# Projekt: Umbausatz AEG/ KEB F5

STROMLAUFPLAN WIRING DIAGRAM SCHEMA ELECTRIQUE	4005-22064
GERÄTEANORDNUNG LAYOUT OF EQUIPMENT DISPOSITION DE L'EQUIPEMENT	XXXX-XXXXX
SACHNUMMER NUMBER DE PRODUIT	969067101
BETRIEBSSPANNUNG OPERATING VOLTAGE TENSION DE SERVICE	400V 50 HZ
STEUERSPANNUNG CONTROL VOLTAGE TENSION DE COMMANDE	115 V 50HZ

# Umbau AEG auf KEB F5

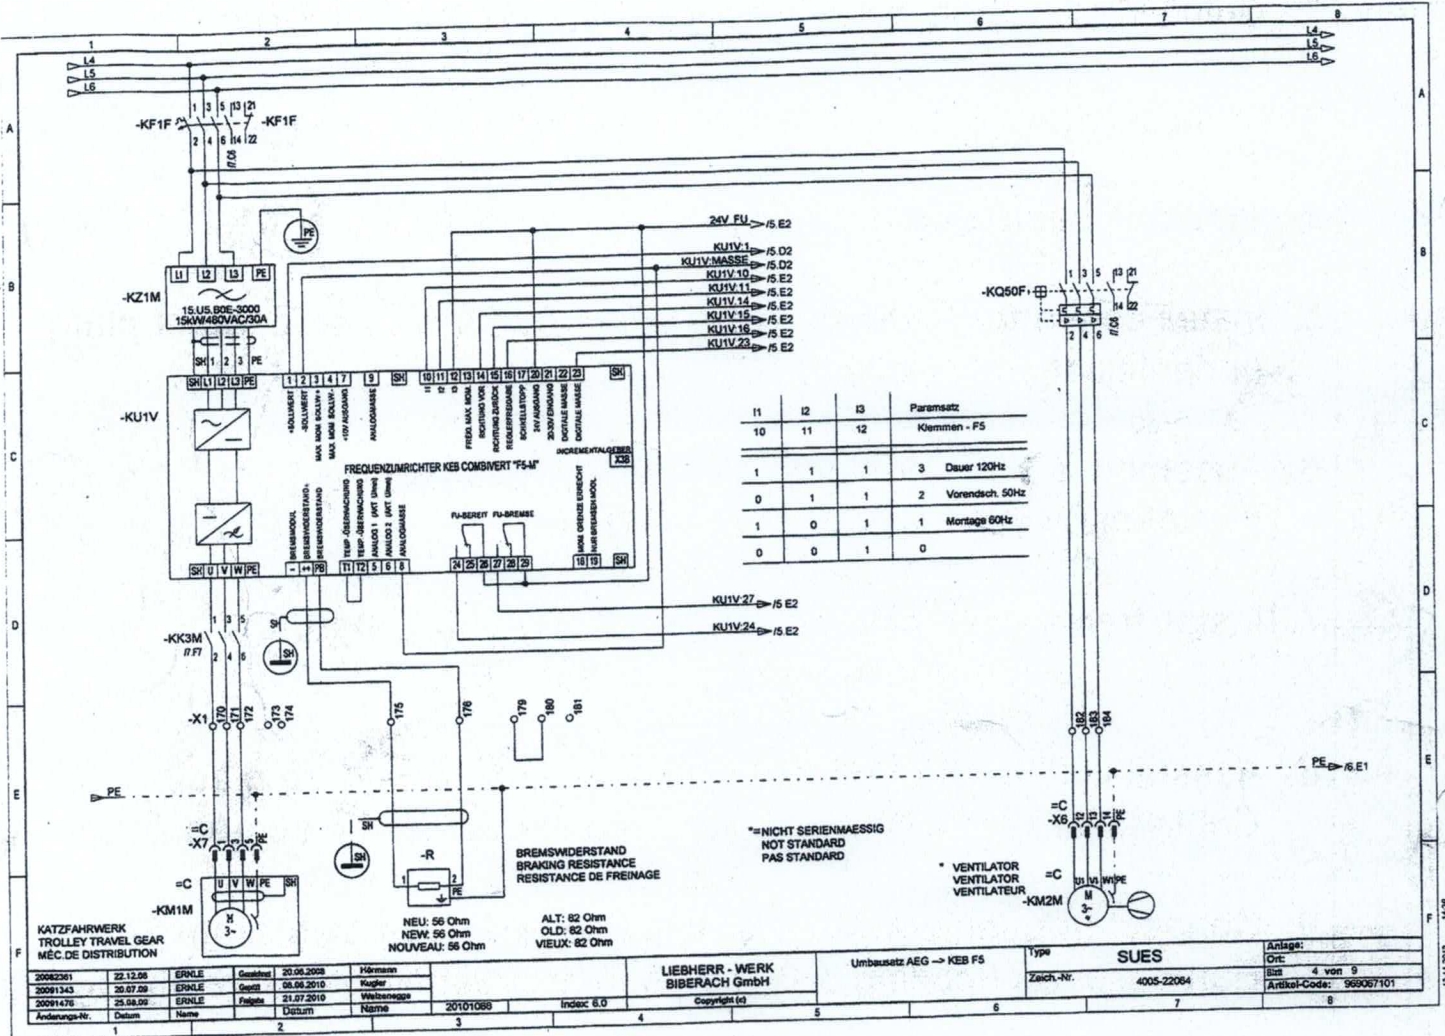
1. Frequenzumrichter AEG ausbauen Pos. KU1V.
2. Sollwerteingabe (Art.C.:975776401) ausbauen.
3. Bremsschopper (Art.C.:645824901) ausbauen.
4. Kabel zu Bremsschopper Klemmen 173/174 abklemmen und stillegen.

5. Umrichter (Art.C.:9000 0661E) auf Adapterplatte (Art.C.:969066701) montieren.
6. Schirmadapter am Umrichter montieren (Blech liegt beim Filter)
7. Umrichter ohne Schwinggummi einbauen. Brücke zwischen T1 und T2 nicht vergessen.

8. Filter am S1 links vom FU auf der Adapterplatte befestigen. Kabel muß zum Umrichter an den Schirmadapter reichen.
9. Umrichter und Filter nach Schaltplan 4005-22064 verdrahten. Filter am Gehäuse mit min. 6mm<sup>2</sup> grün/gelb erden, direkt zur PE-Schiene.

10. Sollwerteingabe (Art.C.: 975849301) einbauen und nach Schaltplan 4005-22064 verdrahten.
11. Steuerung nach Schaltplan 4005-22064 ändern (Ansteuerung Sollwert mit Vorendschalter).

12. Bremswiderstand (Art.C.: 635093801) einbauen und nach Schaltplan 4005-22064 anschließen.
